监理工程师通知单

工程名称：浙江爱越新能源有限公司诸暨区域 10MWp 分布式光伏建设项目

编号：CZZH-CJ-TZ-003

主题：关于东白湖区域光伏电站存在的缺陷事宜

施工内容: 检查问题

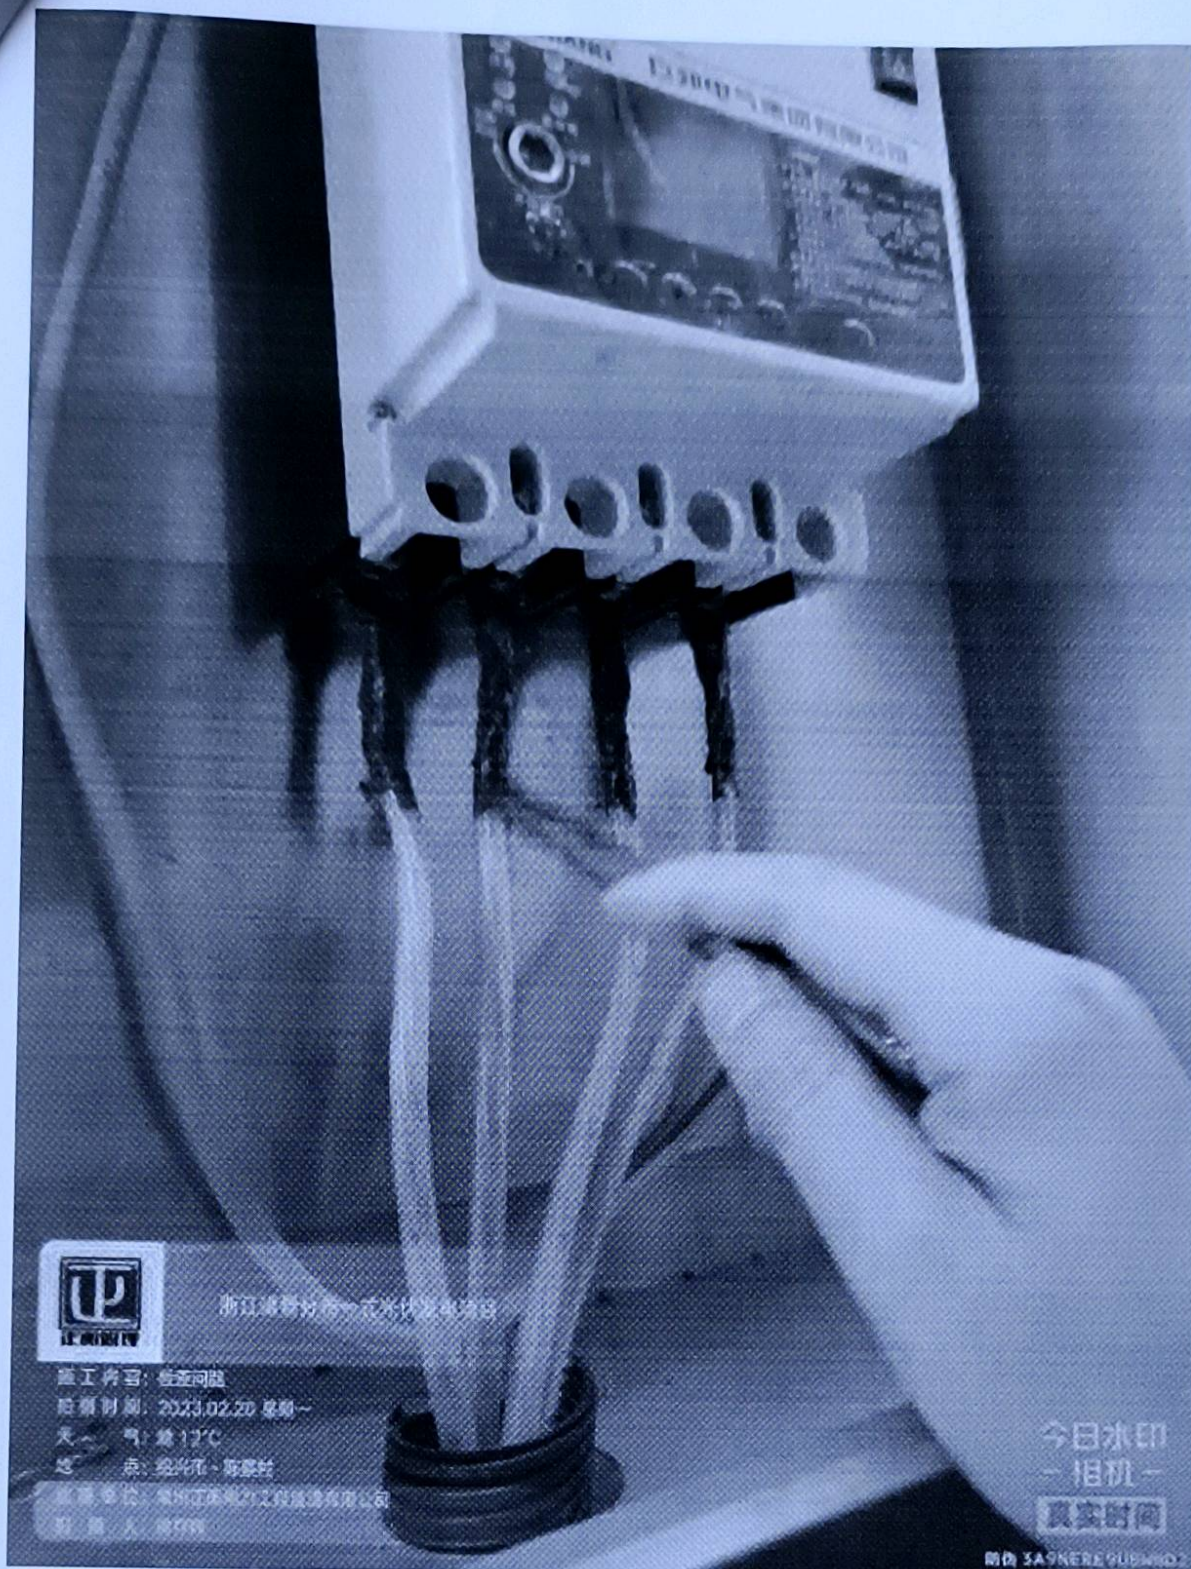
- 1、直流电缆桥架电缆盖板不到位，未采用不锈钢扎带绑扎、接地线未安装、未进行与墙面固定。
- 2、穿线套管需采用不锈钢卡扣，未进行更换。
- 3、并网柜交流电缆线鼻子绝缘胶带缠绕不规范。
- 4、逆变器至并网柜部位电缆套管安装不规范。
- 5、组件至逆变器直流电缆未采用桥架，不符合已确定工艺标准。
- 6、墙体存在闲置逆变器，需进行拆除。
- 7、屋面接地环网施工不规范，需严格按照设计图纸进行施工。

针对以上问题，请贵单位收到通知后，10 日内按期限内组织施工班组对以上缺陷进行消缺整改。
